OGGETTO: Conferenza dei Servizi ex art. 38 del D.Lgs. 36/2023 e art. 14bis L.241/1990. - Progetto di realizzazione del nuovo Ospedale di Savigliano. Proponente: ASL CN1, Via Carlo Boggio 12 - Cuneo (CN).

CONTRIBUTO TECNICO-SCIENTIFICO

H10_2025_01147

OGGETTO: Progetto del nuovo Ospedale di Savigliano, localizzato in Via Saluzzo, s.n.c.

Figura 3: tracciato della linea AT T.737. La linea attraversa l'area oggetto di intervento trasversalmente e il sostegno 009 è interno all'area.

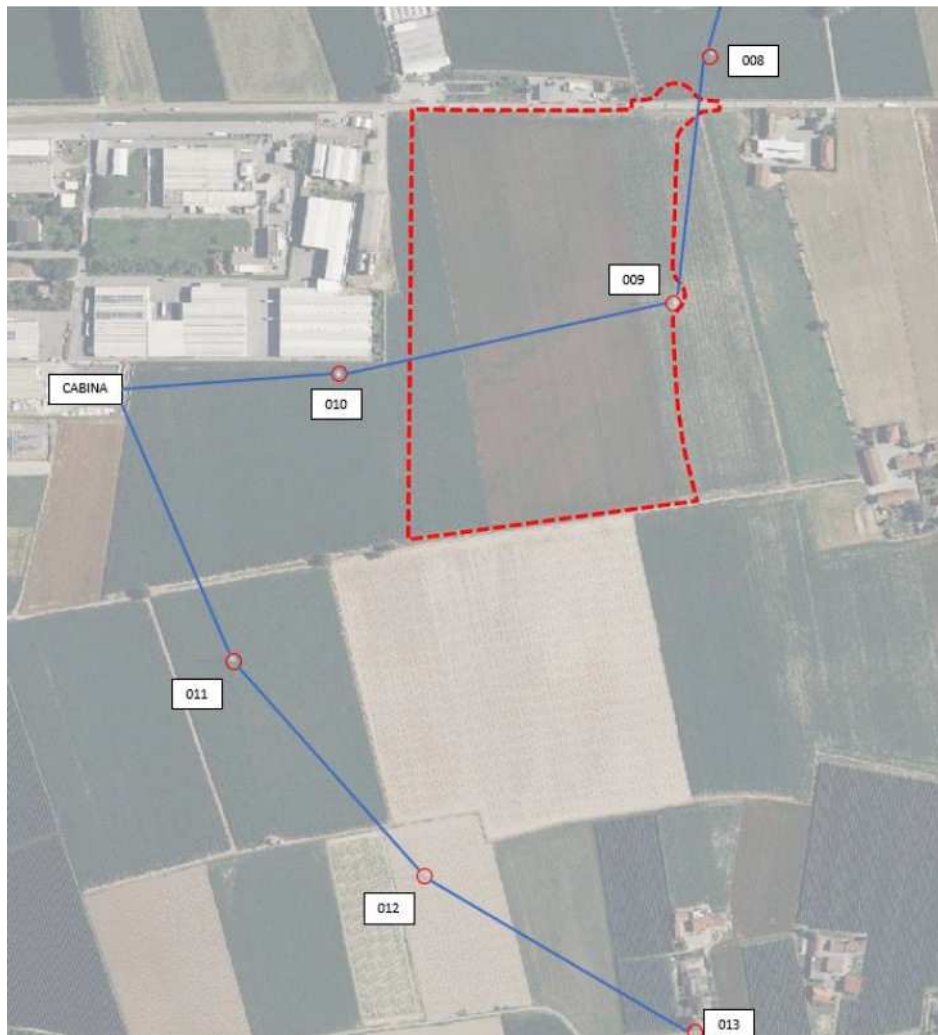
Si rammenta che la DPA è la distanza, in pianta sul livello del suolo, dalla proiezione del centro linea che garantisce che ogni punto la cui proiezione al suolo dal centro linea più di DPA si trovi all'esterno delle fasce di rispetto. Queste ultime poi sono definite come lo spazio che circonda un elettrodotto, che comprende tutti i punti, al di sopra e al di sotto del livello del suolo, caratterizzati da un'induzione magnetica in intensità maggiore o uguale all'obiettivo di qualità. Secondo quanto stabilito dall'art. 4 DPCM 8 luglio 2003, come era già stato fatto presente con il precedente parere, reso per il procedimento di Verifica di VIA per il parcheggio dell'ospedale (parere tecnico H10_2025_00384, trasmesso con nota Prot. ARPA n. 19513 del 05.03.2025), nella progettazione di nuove aree gioco per l'infanzia, di ambienti abitativi, di ambienti scolastici e di luoghi adibiti a permanenze giornaliere non inferiori a quattro ore in prossimità di linee ed installazioni elettriche già presenti nel territorio, ai fini della progressiva minimizzazione dell'esposizione della popolazione ai campi elettrici e magnetici generati dagli elettrodotti operanti alla frequenza di 50 Hz, si devono scegliere delle aree esterne alla fascia di rispetto e quindi esterne alla DPA.

Secondo quanto risulta dalla documentazione progettuale presentata, una parte degli edifici del complesso sembrerebbero ricadere invece all'interno della DPA, per cui il proponente si è attivato con Terna S.p.A. per rimuovere l'interferenza, come descritto nel documento "Relazione di risoluzione delle interferenze e delle comunicazioni con gli Enti" (doc. C1065_D_GE_GN_00_00_0003_r00). La Ditta ha proposto a Terna due soluzioni alternative, riportate in fig. 4 e 5: la prima consiste nel sostituire la linea aerea con una linea interrata che, a partire dalla cabina primaria, corra lungo Via San Giuliano e poi lungo la provinciale 662 e si ricongiunga con la linea aerea esistente presso il sostegno 008 (si veda fig. 3); la seconda prevede

invece lo spostamento del sostegno 010 e la realizzazione di due nuovi tralicci, denominati 009a e 009b, in modo che la linea segua i confini sud ed est del sito.

Questa Struttura non ravvisa criticità nella soluzione prospettata di interrimento della linea aerea della Alta Tensione.

Figura 5: soluzione alternativa n. 2 (in blu) per eliminare l'interferenza della linea AT con l'ospedale.

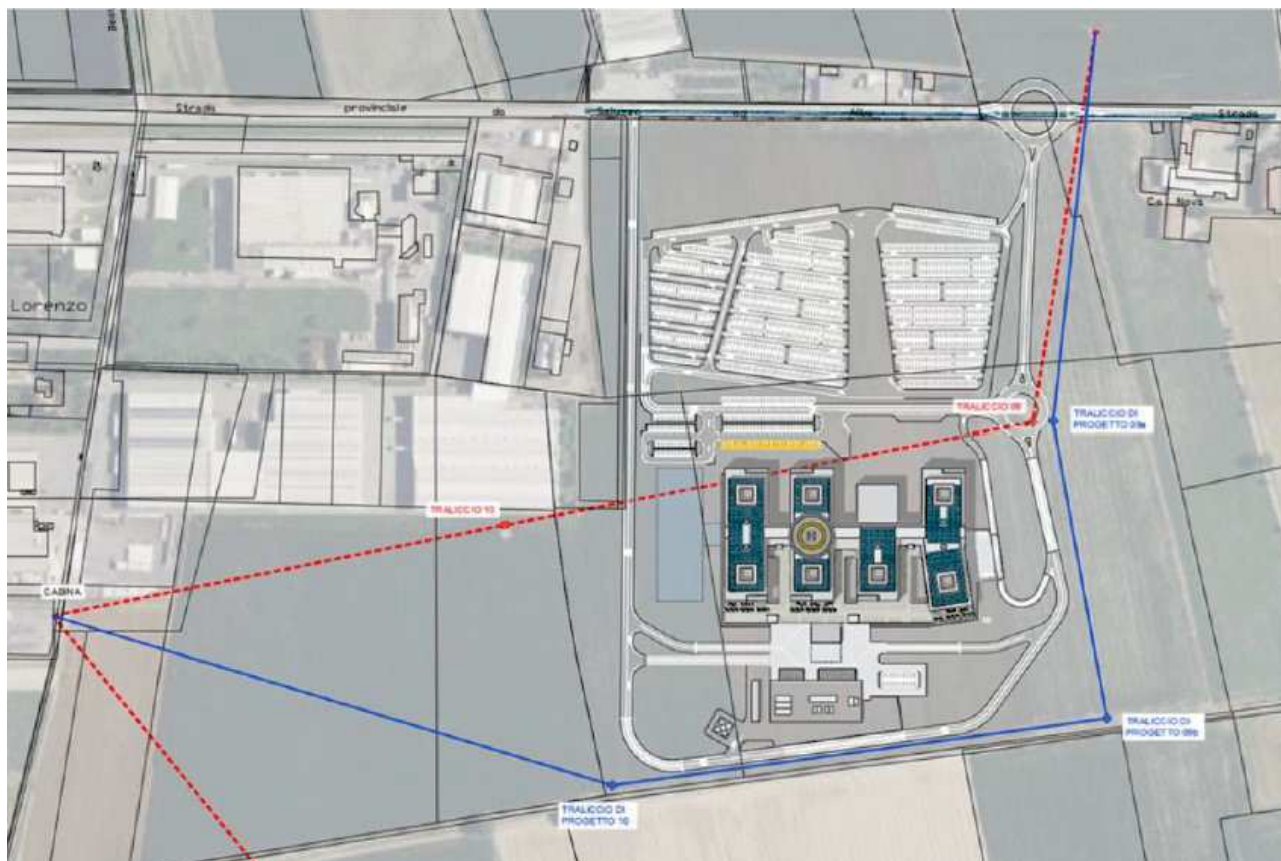
Il proponente dichiara di preferire la prima soluzione, anche se più costosa, poiché la seconda comporta possibili interferenze con la prevista tangenziale, con la traiettoria di atterraggio dell'elicottero e necessita anche di una valutazione dell'impatto del campo elettromagnetico generato dalla linea AT.

In merito alle soluzioni proposte, la ditta TERNA S.p.a. pur facendo presente che lo spostamento degli elettrodotti in esercizio non è un'operazione semplice, né dal punto di vista tecnico, né da quello amministrativo, ha fornito indicazioni di massima dei costi di entrambe le soluzioni e delle procedure tecnico-amministrative che occorre seguire per progettare, autorizzare e realizzare lo spostamento. Allo stato attuale, in particolare, il proponente ha fornito alla Ditta TERNA S.p.A. la documentazione progettuale ed ha accettato il preventivo di quest'ultima per la realizzazione di una progettazione di fattibilità, versando il corrispettivo in data 30.06.2025. Resta in capo alla Ditta TERNA, pertanto, la redazione di tale progettazione, propedeutico alla definizione della soluzione progettuale definitiva e alla sua autorizzazione e realizzazione.

Fig. 6: schema dell'imbuto dispersivo inverso generato dalla restituzione delle portate emunte in pozzo

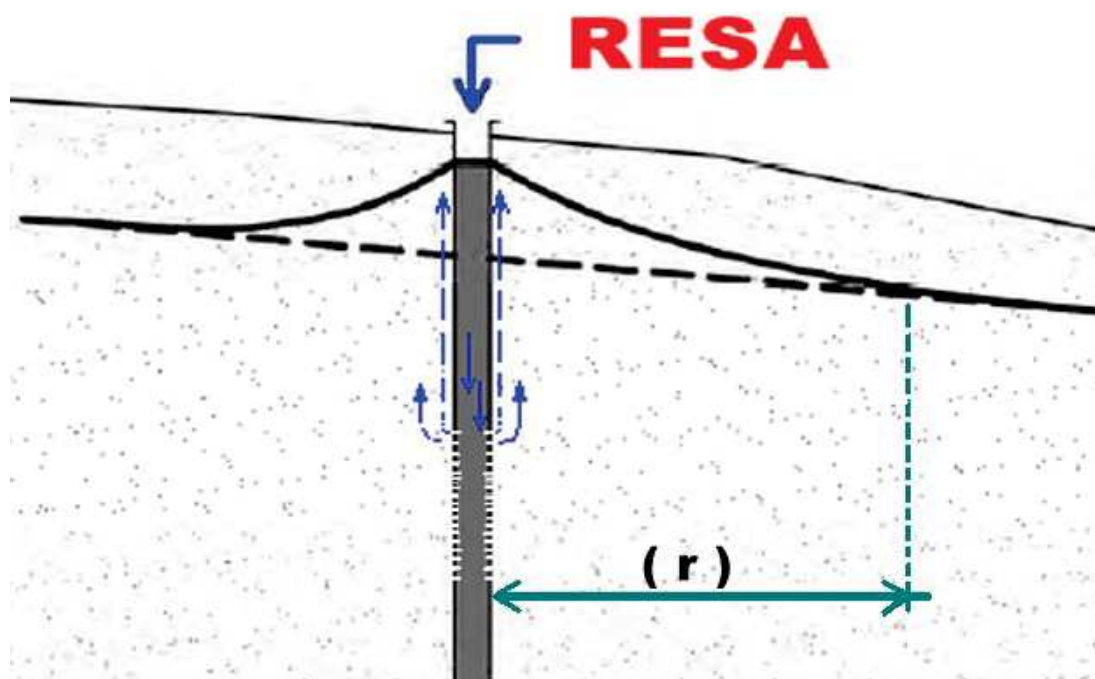
Similmente per i pozzi di **resa**: essi son previsti in numero elevato (13), profondi 55 m e con fenestrate di sfogo piuttosto profonde (dai 18 ai 51 metri dal p.c.). Come descritto nel SIA, in essi non verrebbe iniettata la portata di resa ma la stessa sarebbe semplicemente immessa (pag. 88 dello SIA) *"tramite tubo guida DN 125 mm posato al di sotto del livello statico (3 m circa da p.c., da definirsi dopo collaudo)"*. Nelle descritte condizioni, potrebbe venirsi a creare una risalita idrostatica immediata e costante all'interno del pozzo e di conseguenza all'esterno (imbuto dispersivo inverso, cfr. Fig. 6). Tale configurazione, in considerazione dell'effetto interferente, ossia della sommatoria dei vari raggi di influenza (r) dei 13 pozzi di restituzione in relazione alle limitate distanze interassiali

tra di essi, potrebbe generare, in alcuni casi, parziali allagamenti del parcheggio e/o scoli verso nord dove è presente anche la fondazione della SP 662.

Fermo restando il fatto che **questa Struttura condivide l'opportunità dello sfruttamento geotermico dell'acquifero superficiale**, il proponente dovrà pertanto valutare gli aspetti evidenziati nei paragrafi precedenti anche attraverso la realizzazione di quanto previsto dalla Circolare regionale riportata in Fig. 7.

A ciò si aggiunga che, nella progettazione esecutiva, occorrerà considerare quegli aspetti legati alla manutenzione delle fenestrate laddove è noto in letteratura che gli sbalzi termici stagionali delle acque restituite (range di temperature dai 9 ai 19 °C) possono dare luogo, oltre alla proliferazione batterica, alla formazione di precipitati salini (scaling) che nel tempo possono intasarle con relativa perdita dell'efficienza dispersiva.
